Oggetto: [ID: 12497] Procedura di V.I.A. - P.N.I.E.C., ai sensi dell'art. 23 del D.Lgs. 152/2006, e s.m.i., integrata con la V.Inc.A. di cui all'art. 5 del D.P.R. 357/1997, e s.m.i., e con il piano preliminare di utilizzo in sito delle terre e rocce da scavo, ex art. 24 del D.P.R. 120/2017. Progetto di impianto eolico "Tempio II" della potenza di 39,6 MW e opere di connessione alla R.T.N., nel Comune di Calangianus (SS). Proponente: AEI WIND PROJECT XVI S.R.L. Autorità Competente: Ministero dell'Ambiente e della Sicurezza Energetica (M.A.S.E.). Trasmissione osservazioni

La società AEI WIND PROJECT XVI S.r.l. ha presentato il progetto relativo alla realizzazione di 6 aerogeneratori con annesse piazzole e relativi cavidotti interrati di interconnessione, all'interno del territorio comunale di Calangianus e, in parte, nel territorio comunale di Sant'Antonio di Gallura.

Oggetto: [ID: 12497] Procedura di V.I.A. - PNIEC ai sensi dell'art.23 del D.Lgs 152/2006 integrata con la VInCA di cui all'art. 5 del D.P.R. 357/1997 e con il piano preliminare di utilizzo in sito delle terre e rocce da scavo, art. 24 del D.P.R. 120/2017. Progetto di impianto eolico "Tempio II" della potenza di 39,6 M

Esempi di interferenze con elementi del reticolo idrografico

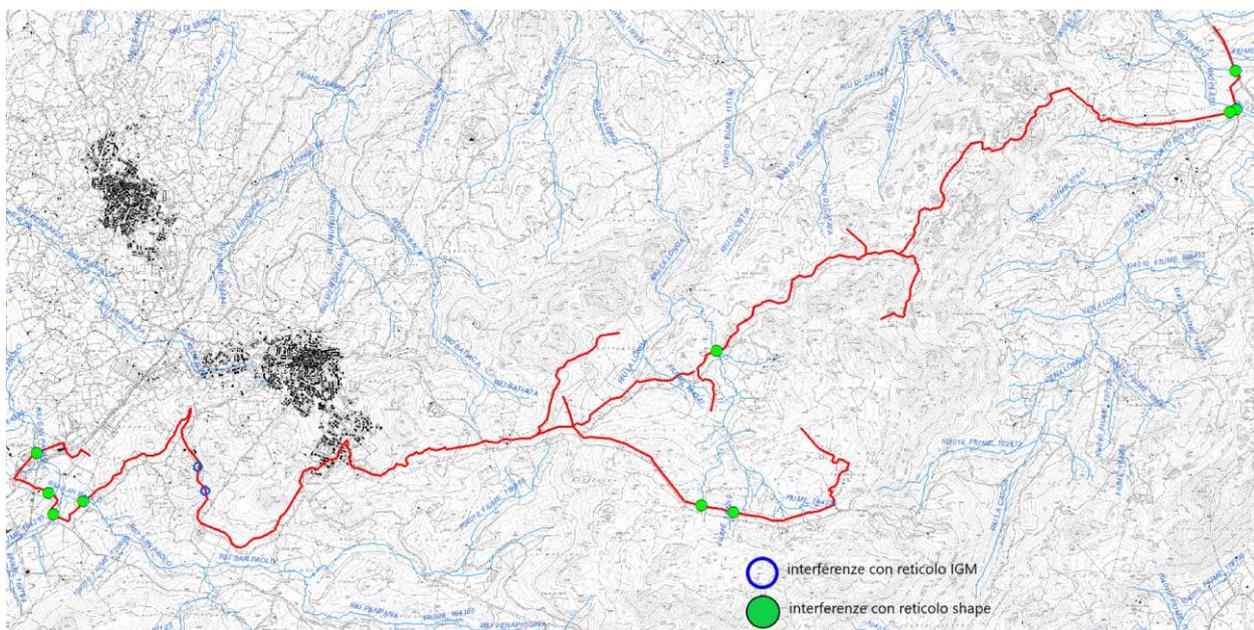
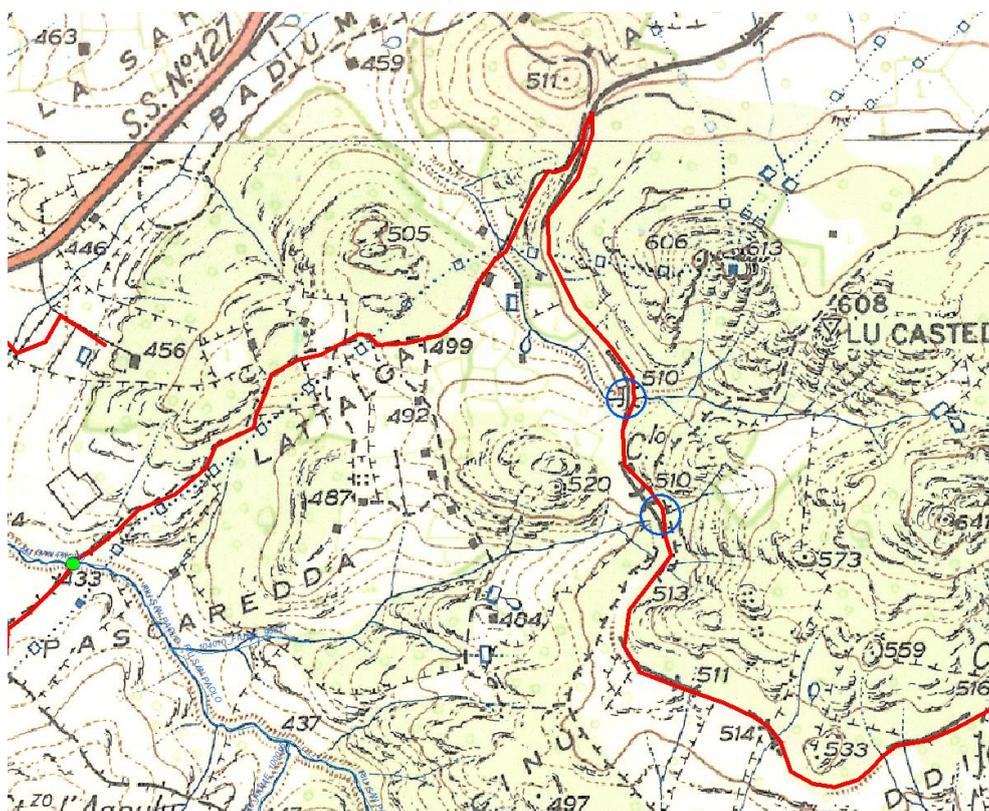
A puro titolo esemplificativo si rappresentano alcune interferenze rilevanti ai fini del PAI nelle figure che seguono come riferimento per la predisposizione delle planimetrie di progetto con individuazione delle interferenze.

Esempi di interferenze con elementi del reticolo idrografico individuati nella carta IGM

- siano individuate planimetricamente tutte le interferenze che rilevano ai fini del PAI anche con la consegna degli shape file (sistema di riferimento RDN2008 - WKID: 7791 Autorità: EPSG) di rappresentazione delle aree di impianto e delle opere di connessione
- sia predisposta una tabella di sintesi illustrativa delle interferenze di cui al punto precedente
